# Samrådsredogörelse

## Detaljplan för del av Gasten 1 och del av Djurängen 2:4, Hansa City

Figur 8.1 Figuren visar samhällsrisk i området.

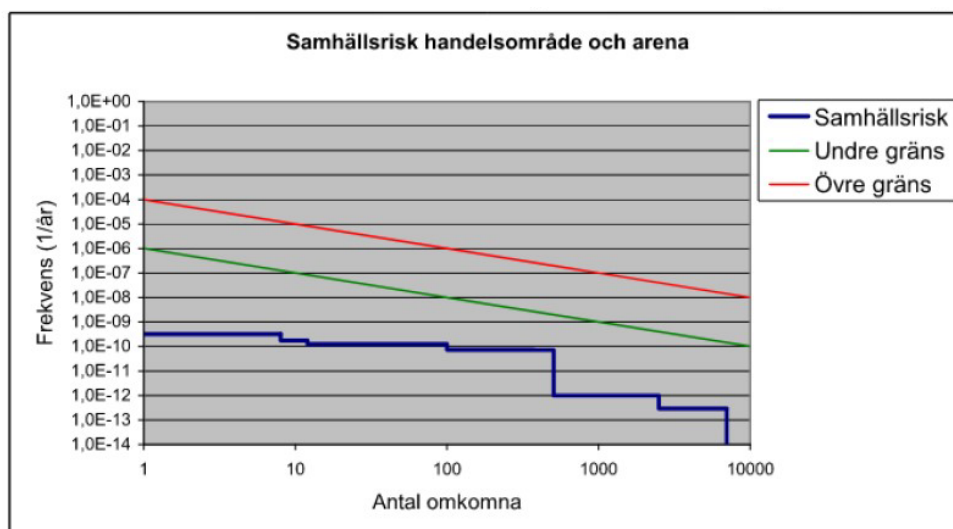
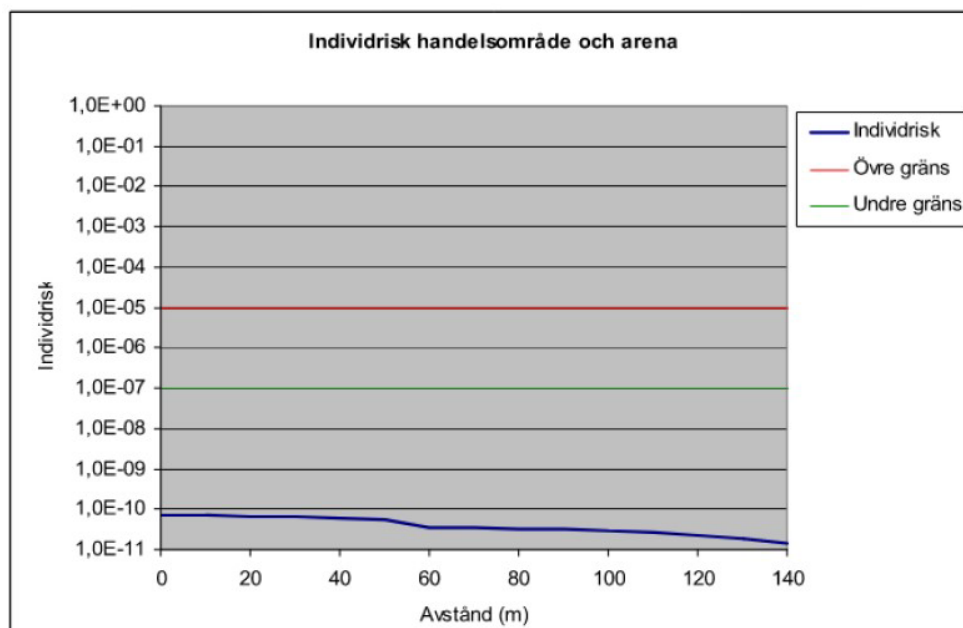
8. På sidan 12 i risakanalysen står följande: *"Ursprungliga risknivån kring järnvägen är mycket låg vilket innebär att även en fördubbling av antaget antal trans-porter med farligt gods på järnvägen ger en låg risknivå i järnvägens närhet. I närheten av järnvägen utförs ingen byggnation. Avstånd mellan järnväg och byggnad är cirka 70 meter. Detta avstånd bedöms tillräckligt långt utan ytterligare utredning."* Vad kom den gamla risakanalysen för Guldfågeln Arena fram till och hur?

Den äldre riskanalysen avseende järnvägspåverkan på kv. Bilen kom fram till risknivån enligt nedan till följd av transport av farligt gods på järnvägen. Detta genom kvantitativ analys.
